Teplárna Zlín s.r.o.

VYSVĚTLENÍ ZADÁVACÍ DOKUMENTACE Č. 1

„DODÁVKA SUCHÝCH DISTRIBUČNÍCH TRANSFORMÁTORŮ VN/NN A VN/VN“

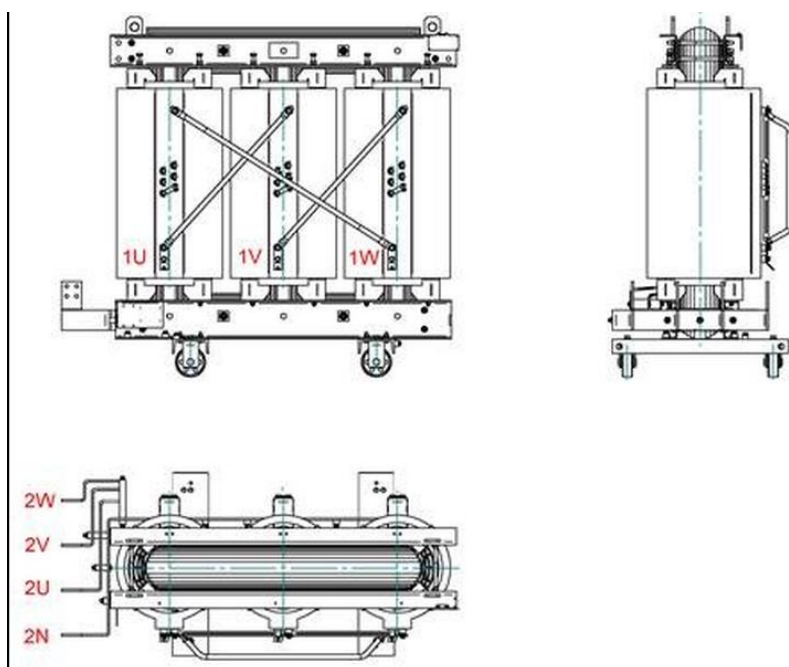
- 2) v technické specifikaci se uvádí
- přívody vn spodní z boční strany (vpravo při pohledu od NN svorek)
 - vývody nn vlevo dole (při pohledu od VN svorek)

- Odpovídá náčrt provedení viz příloha?

Přílohou byl tento náčrt:

- ad 1) Zadavatel poptává transformátor distribuční, pro standardní provozní podmínky, pro trvalé zatížení s THDi do 5% - harmonické zkreslení proudu (dle normy ČSN EN 60076-1)
- ad 2) Ano, náčrt odpovídá poptávanému provedení.
